### "Bryghusgrunden" - Supplerende høring om forslag til lokalplan og kommuneplantillæg

## Forslag til ændringer i projektet

## Lokalplanforslaget ændres på følgende punkter:

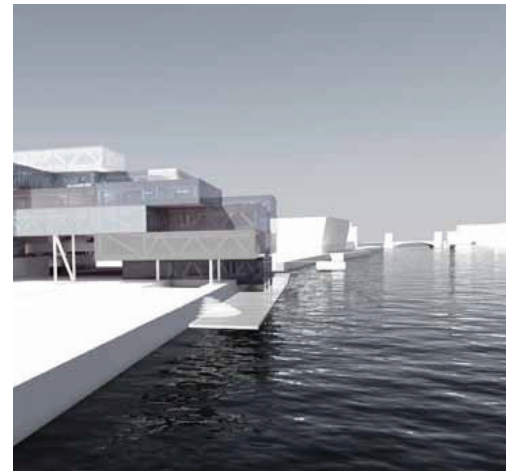
Den røde signatur viser stueetagens udstrækning i lokalplanforslaget. Den grå signatur viser stueetagens udstrækning efter flytning af bebyggelsen og tilbagevækning af stueetagen mod kanalen.

Forvaltningen foreslår, at bebyggelsen flyttes 5 m mod havnen, at stueetagen mod kanalen trækkes tilbage således, at promenaden på det smalleste sted øges til 6,5 m. Bebyggelsens nordlige hjørneprofil mod Christian IV's bryghus foreslås aftrappet, og udformningen af facader mod kanal og havn konsekvensbehandles således, at størrelsen af opholdspladsen på kajen mod havnen og af stueetagens udkræning over havnen opretholdes. Med udgangspunkt i de foreslåede ændringer tilpasses havnepassagens bredde, forløb og udformning, inklusive anløbspladsen for både.

- På lokalplantegning nr. 1 indskrænkes byggefeltet med 5 m mod nordvest, og mod kanalen indskrænkes feltet med henholdsvis ca. 6 og 1,5 m. Grænsen for, hvor langt ud anlæg som havnepassage m.m. kan gå ud i havnen, ændres fra mellem 8-14 m til 14 m, og den principielle placering af havnepassagens forløb justeres.
- § 3 ændres således, at træbrygge, trappeanlæg, anlægsplads for både m.m. kan etableres med en udstrækning ud i havnen på op til 14 m.
- § 6, stk. 1 ændres således, at stueetagens udkragede bygningsdel mod havnen højst må krage 4,5 m ud over vandet,

og at bebyggelsen mod kanalen fra 1. sal og opefter højst må krage 6 m ud over byggefeltet. Enkelte søjler uden for byggefeltet til understøtning af udkragede bygningsdele kan tillades.

- § 8, stk. 5 ændres således, at mindstebreden på passagen langs havnen uden om bygningen øges fra 3 til 5 m og mindstebreden på promenaden langs kanalen øges fra 5 til 6,5 m.
- Lokalplanens tegning nr. 1, illustrationer, beskrivelser, redegørelse og skyggediagrammer konsekvensrettes.
